Aviso de versión

Éstas son las notas de distribución de la actualización de software para los monitores GreenStar™ 3 2630 y sus productos relacionados. Las notas de distribución se hallan en www.stellarsupport.com. Nota: El uso del software por su parte está sujeto al acuerdo de licencia de usuario que se incluye con el software. © 1996–2018 Deere & Company

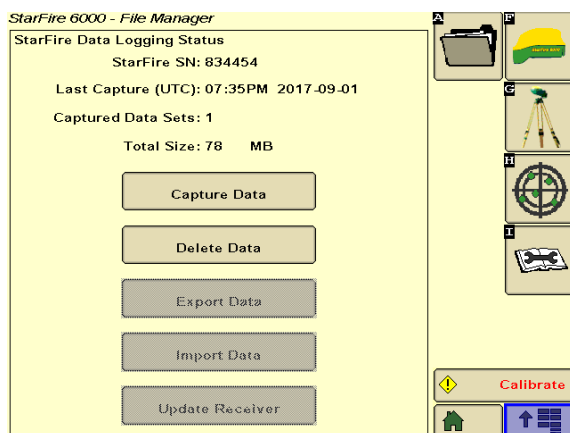
***Región 4 (EE. UU. y Canadá solamente) y Región 2 solamente** — El icono de señal de John Deere Mobile RTK ha sido actualizado
